改善箇所説明図

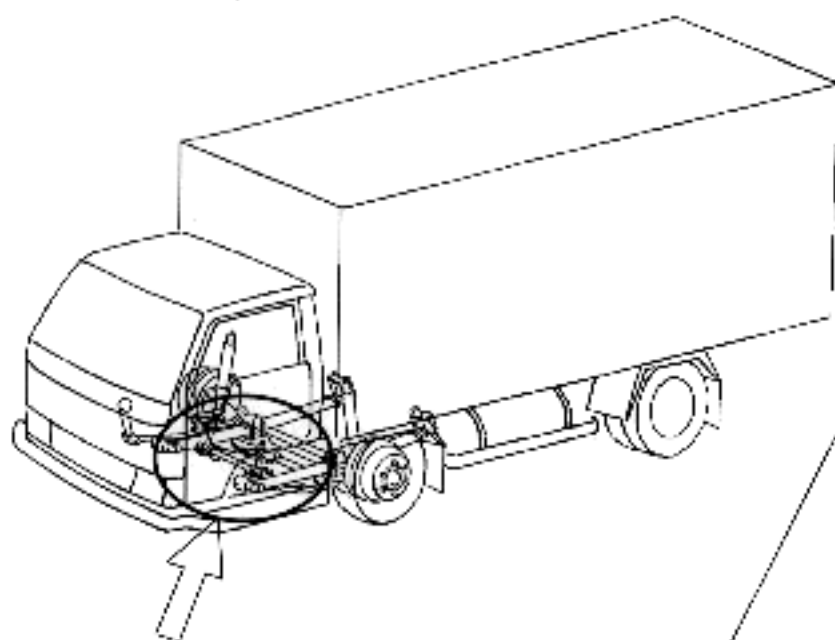
基準不適合発生箇所

スタビライザブラケットの形状が不適切なため、このままの状態で使用を続けると、亀裂が生じるものがあり、最悪の場合、当該ブラケットが破損するおそれがある。

改善の内容

全車両、左方スタビライザブラケットの形状及び取付け方法を変更した対策品に交換する。
